DIRECCIÓN DE NUEVAS CREACIONES

Asunto: Radicación: 12-39388- -2
 Trámite: 11
 Evento: 378
 Actuación: 519
 Oficio: 13414
 Folios: 5

Título de la solicitud: “Sistema, kit y método de cuidado oral”

Figs. 1, 19 y 20 del documento D1

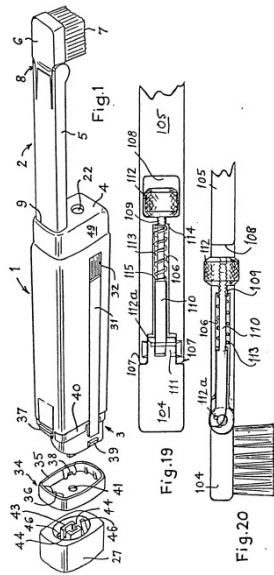
Tal y como se muestra en la tabla, las características técnicas que reclama la reivindicación 21 ya se encuentran divulgadas en el documento D1, ya que este muestra un cepillo de dientes, en conjunto con un dispensador que cuenta con un deposito que guarda un material para el cuidado oral tal y como lo es la pasta de dientes, cuenta con un dispensador de pasta y en donde la sección transversal del cuerpo o mango puede ser rectangular, y cuya geometría se muestra en la figura 1 del mismo documento.

- Reivindicaciones 22: El documento D1 revela las secciones transversales del mango y del depósito que guarda la pasta dental, en donde se puede ver la forma ergonómica y elíptica. (Fig. 1)

Fig. 1 del documento D2

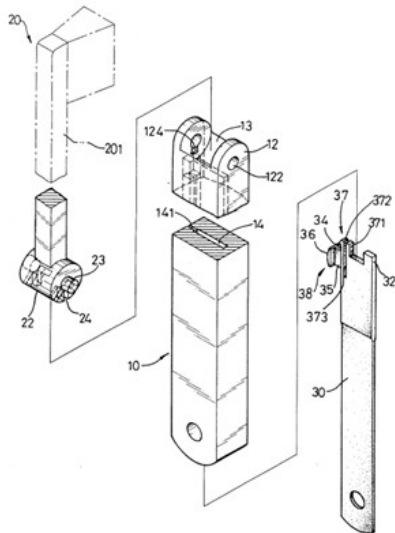
La diferencia entre el elemento del documento D2 y el elemento definido en la reivindicación 12 es la presencia de un repartidor con depósito en el mango.

Sin embargo, el documento D2 revela un cepillo de dientes que tiene una rasqueta dispuesta

en el mismo, el cepillo de dientes incluye un mango y una porción de cerda que tiene un barril conectado con el mismo y está vinculado de manera giratoria al mango con un cilindro dispuesto en el cañón vinculado de manera giratoria entre dos orejas que se extienden desde un extremo del mango (Col. 1, líneas 24 a 30)

En consecuencia, la persona del oficio normalmente versada en la materia, incluiría las características conocidas en el documento D2 tales como el hecho de tener dos orejas para formar una ranura espaciada en el mango y permitirle eventualmente a una parte de dicho mango, por ejemplo el dispensador pueda girar, y aplicarlas en el cepillo divulgado en el documento D1 para así llegar al objeto de la reivindicación 12 de la solicitud.
